VYSVĚTLENÍ ZADÁVACÍ DOKUMENTACE č. 3

„REVITALIZACE VÝROBNÍHO AREÁLU FIRMY ELMONTIA a.s.“

ELMONTIA a.s.

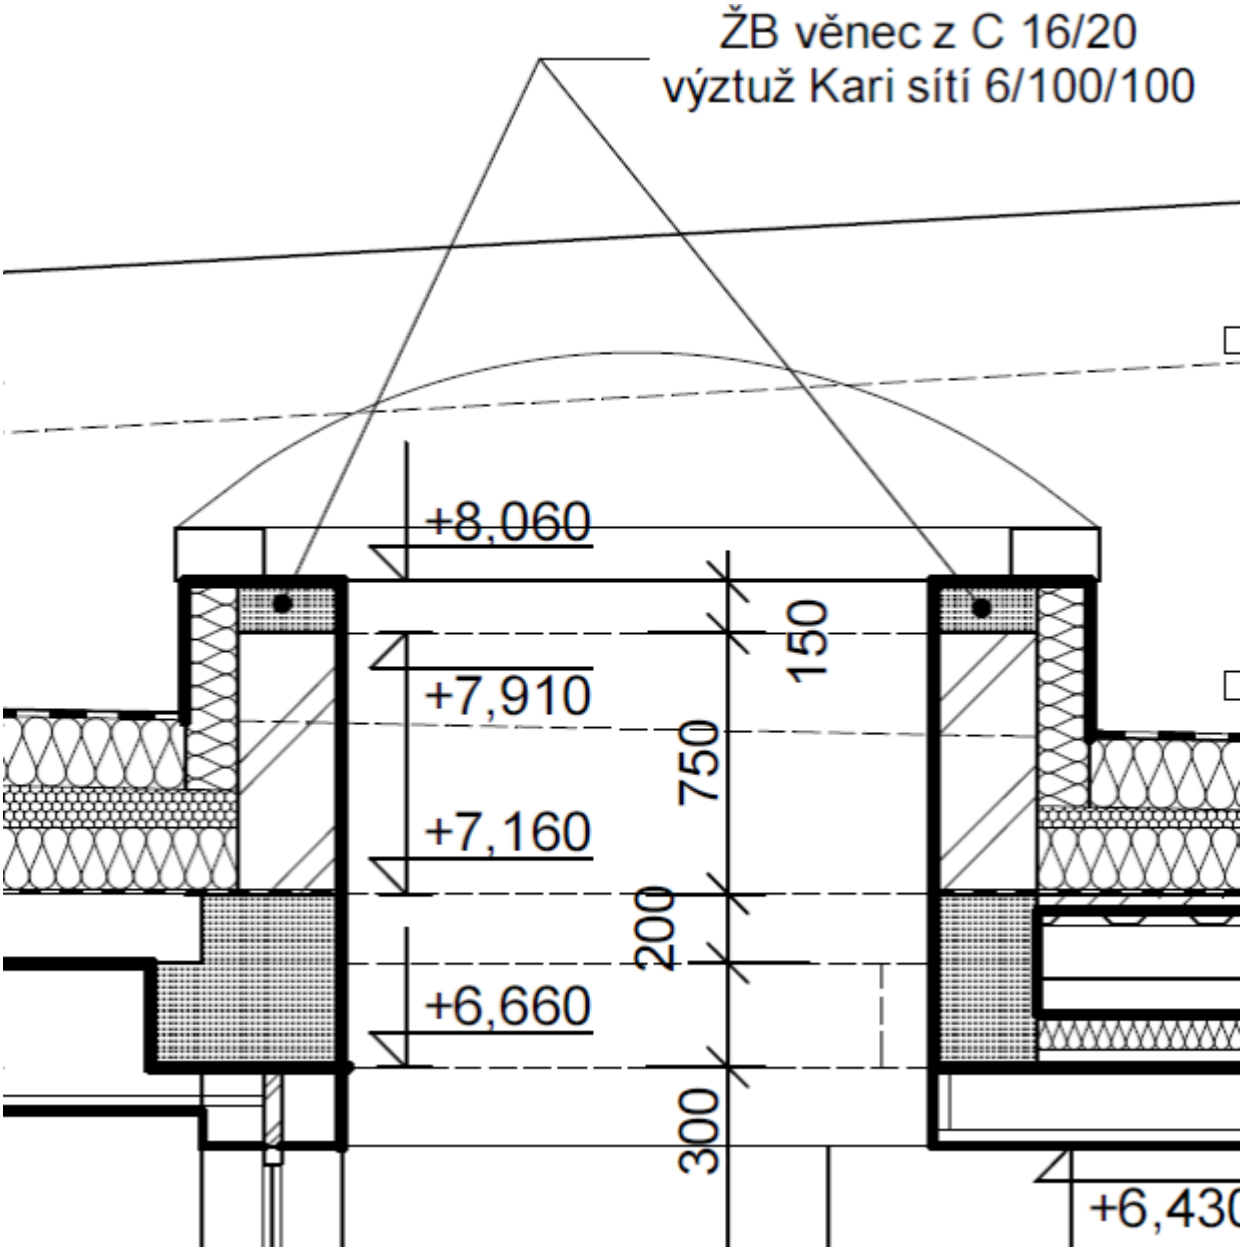
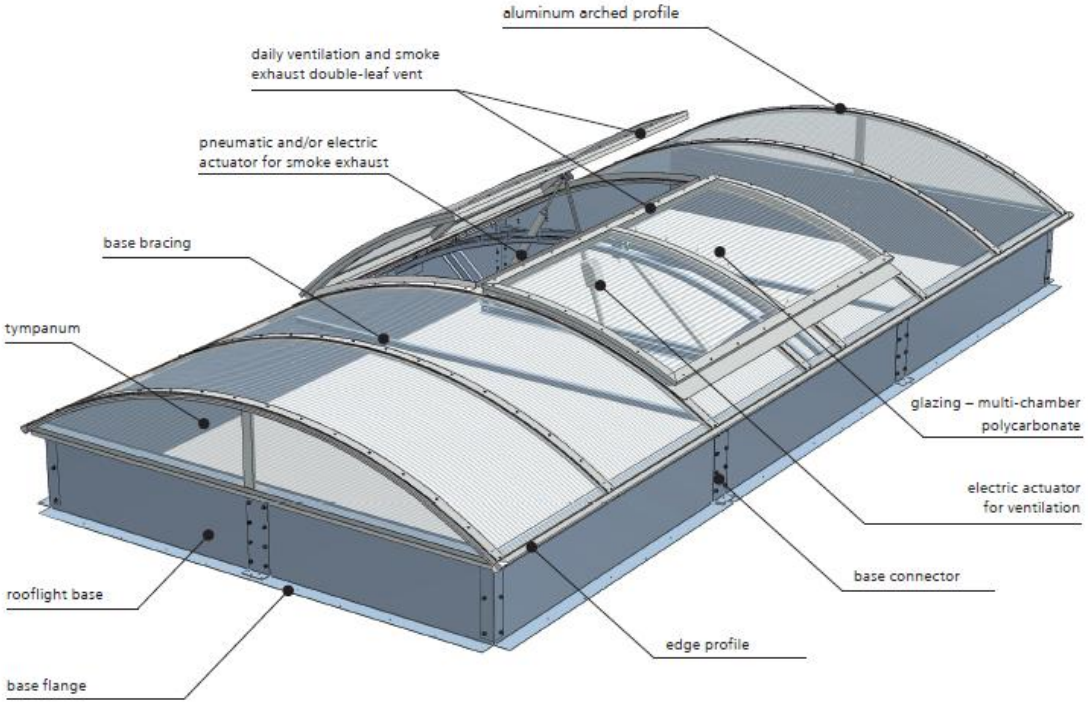
Mám dotaz ohledně obruby-dle nákresu vypadá, že obruba bude betonová? Viz. níže.
Dále ve výpisu výrobků je požadavek – otevíravý, dvojkřídlový.
Mám tomu rozumět , že v pásovém světlíku 2,6x2,6m je na ventilační klapka dvoukřídlová? (prosím upřesnit rozměr?) Viz. příloha
Prosím o informace, upřesnění.

Zadavatel k tomuto dotazu uvádí, že dle návrhu v PD bude světlík osazen na vyvýšenou zděnou podezdívku tl. 300 mm ukončenou betonovým věnečkem se zateplením KZS tl. 150 mm, vnější rozměr podezdívky vč. zateplení činí 2,6 x 2,6 m (vlastní vnitřní otvor 1,7 x 1,7 m). Tuto monolitickou podezdívku je možno nahradit plastovou obrubou světlíku výšky cca 900 mm, která bude osazena přímo na stropní konstrukci a následně zateplena minerální vlnou tl. min. 200 mm a zaizolována PVC folií. Provedení vlastního světlíku je volné, moje představa je taková, jako máte na přiloženém obrázku (příčné dělení na tři části, střední část na obou stranách otevíravá, krajní části pevné). Po konzultaci s pí. Robenkovou je možné použít i světlík kupolový s možností větrání.
